锡地铁函〔2023〕95号

关于胡安路与安泰路交叉口西北侧地块 出让轨道交通保护意见的函

锡地铁函〔2023〕104号

关于再次回复胡安路与安泰路交叉口西北侧 地块出让轨道交通保护意见的函

胡安路与安泰路交叉口西北侧地块与轨道交通关系图

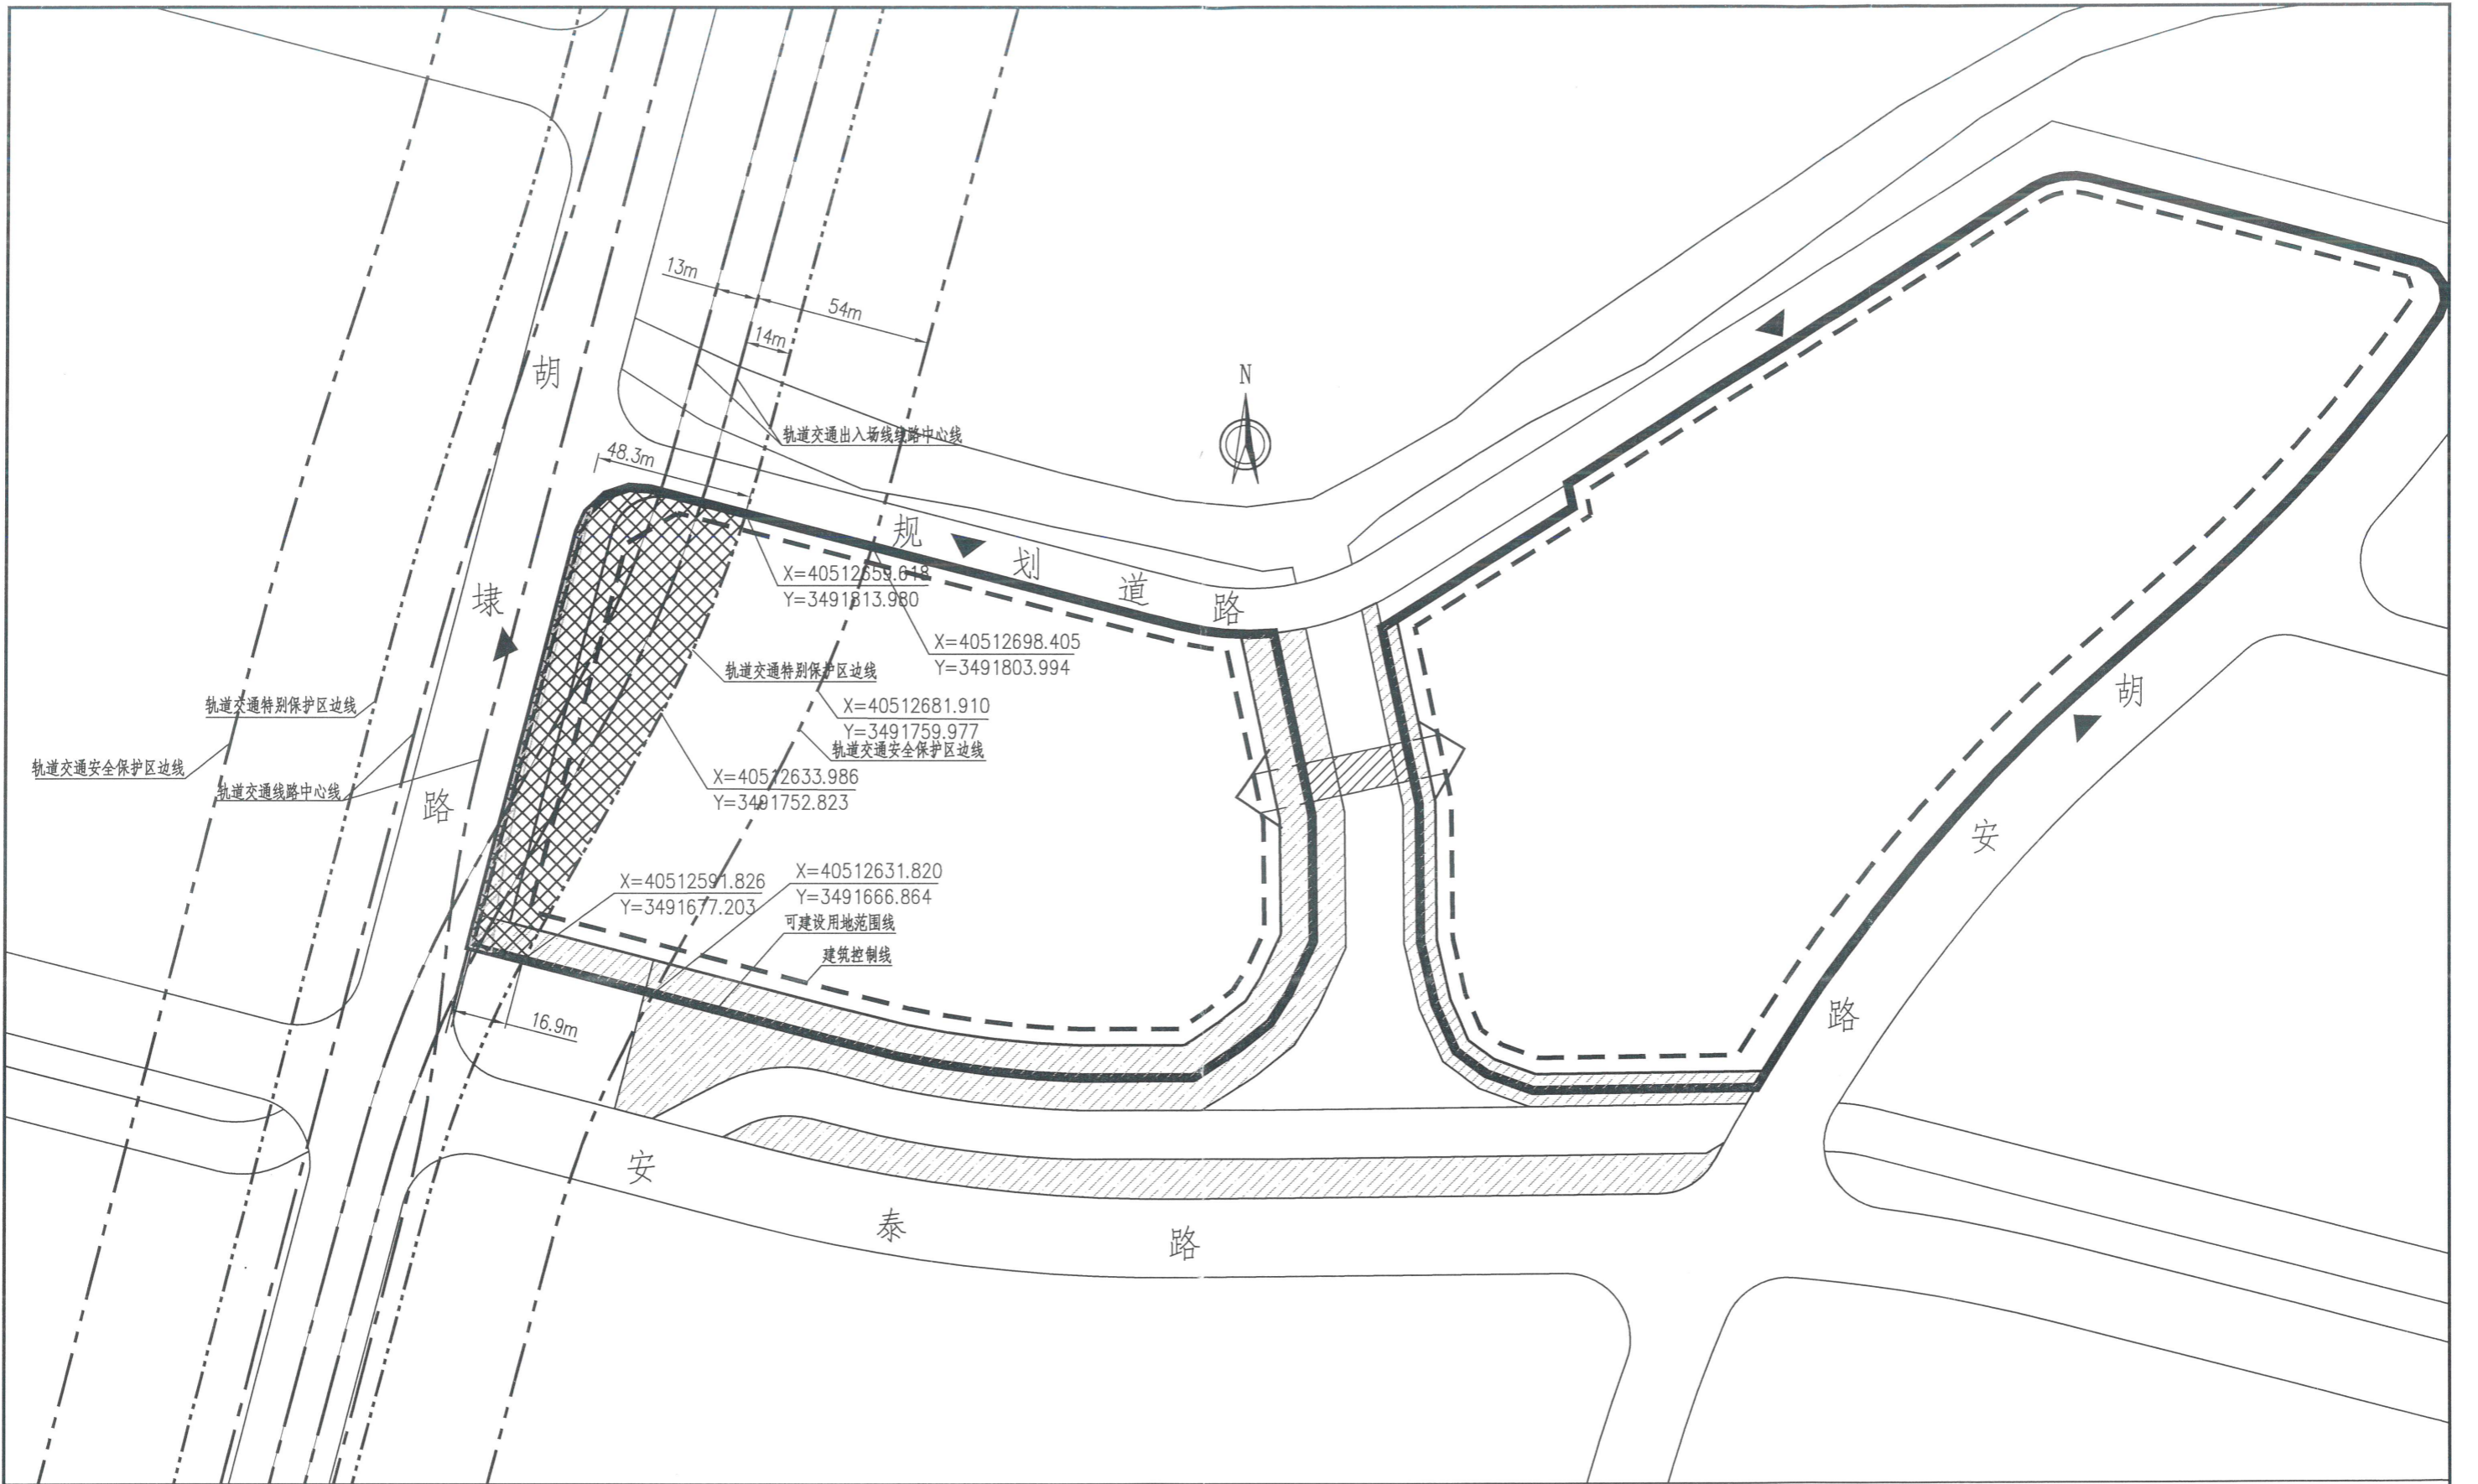
胡安路与安泰路交叉口西北侧地块（以下简称该地块）位于规划轨道交通线路的安全保护区及特别保护区内。该地块可建设用地范围线内涉及轨道交通特别保护区的，我公司已在附图中采用网格进行标识。

根据《无锡市轨道交通条例》关于安全保护区的管理规定，地块开发建设单位应当事先书面征求地铁集团的意见；地块内实施方案（包括围墙、出入口、管线等附属设施）与轨道交通设施之间应满足结构安全退距、消防、环评等技术要求；在特别保护区内除《无锡市轨道交通条例》第二十六条规定允许的建设活动

外，不得进行其他建设活动；地块开发建设单位应当分析、论证施工活动对轨道交通设施的影响，制定轨道交通设施安全保护方案，并经地铁集团同意后，按照方案进行施工。规划河道的实施应统筹考虑后期地铁建设，并征求地铁集团意见，不得影响后续地铁的建设和运营。

胡安路与安泰路交叉口西北侧地块与轨道交通关系图

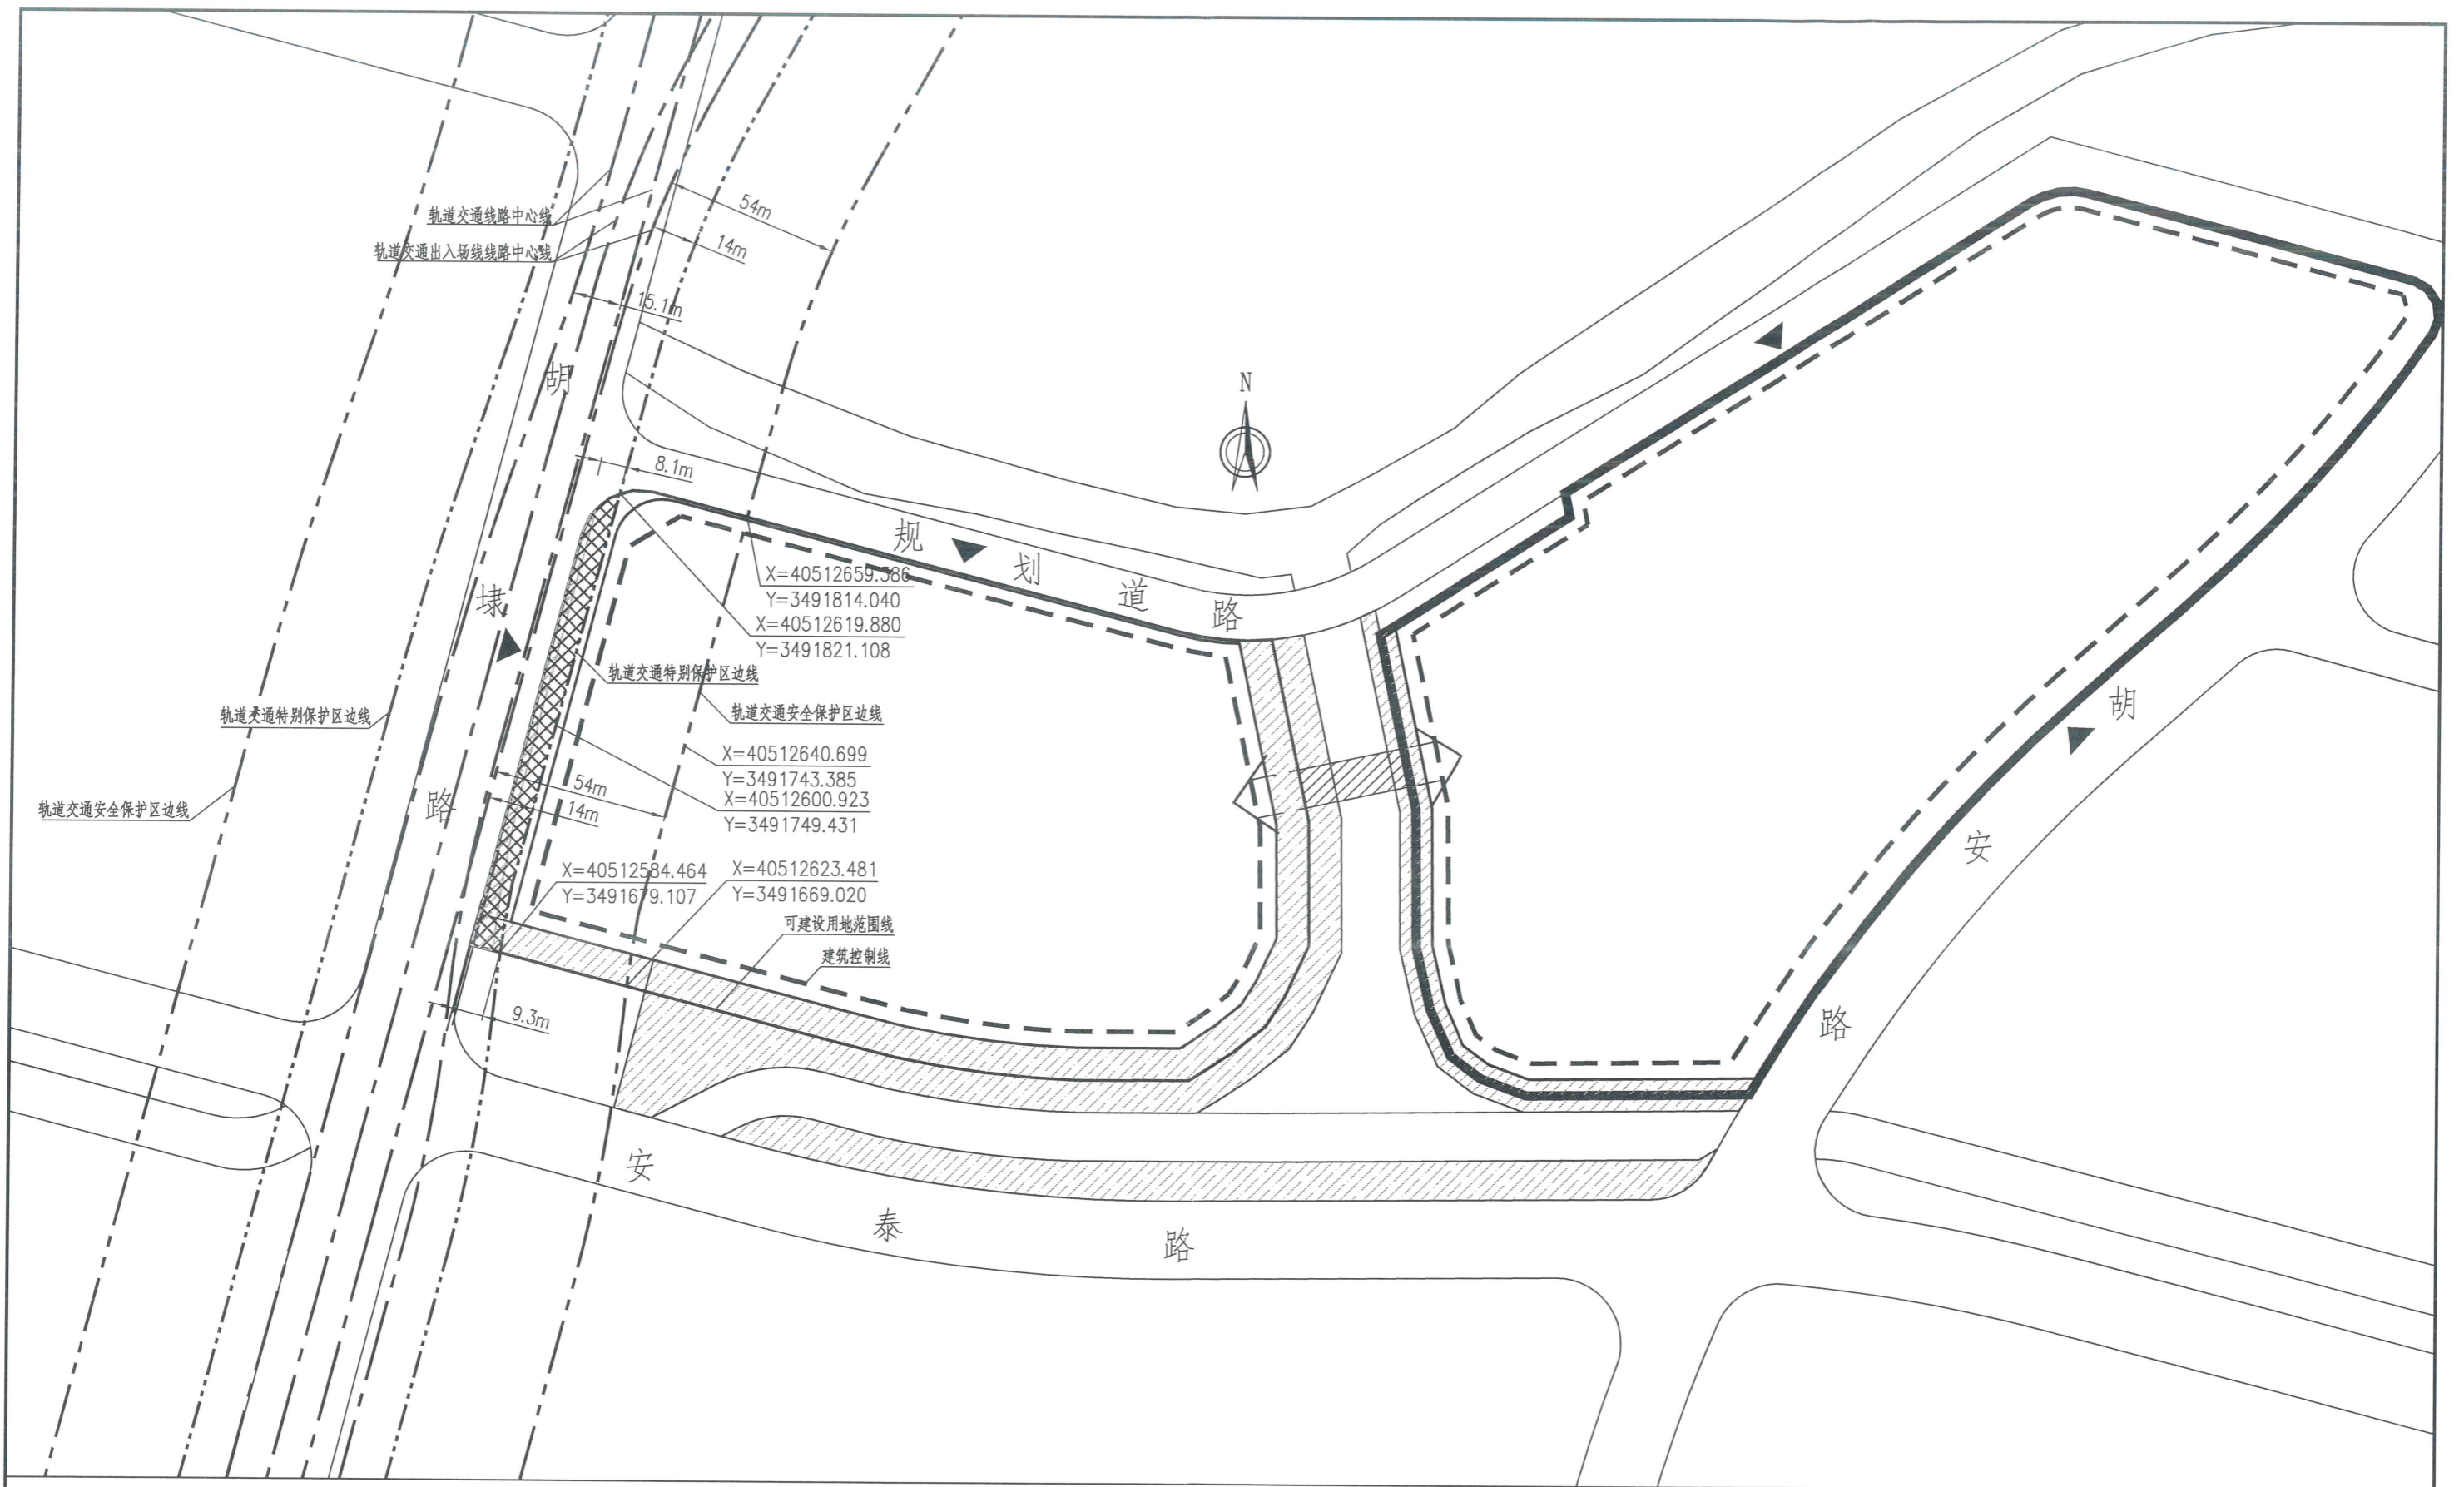
胡安路与安泰路交叉口西北侧地块（以下简称该地块）位于规划轨道交通线路的安全保护区及特别保护区内。该地块可建设用地范围线内涉及轨道交通特别保护区的，我公司已在附图中采用网格进行标识。

根据《无锡市轨道交通条例》关于安全保护区的管理规定，地块开发建设单位应当事先书面征求地铁集团的意见；地块内实施方案（包括围墙、出入口、管线等附属设施）与轨道交通设施之间应满足结构安全退距、消防、环评等技术要求；在特别保护区内除《无锡市轨道交通条例》第二十六条规定允许的建设活动

外，不得进行其他建设活动；地块开发建设单位应当分析、论证施工活动对轨道交通设施的影响，制定轨道交通设施安全保护方案，并经地铁集团同意后，按照方案进行施工。规划河道的实施应与地铁建设统筹考虑，并征求地铁集团意见，不得影响后续地铁的建设和运营。
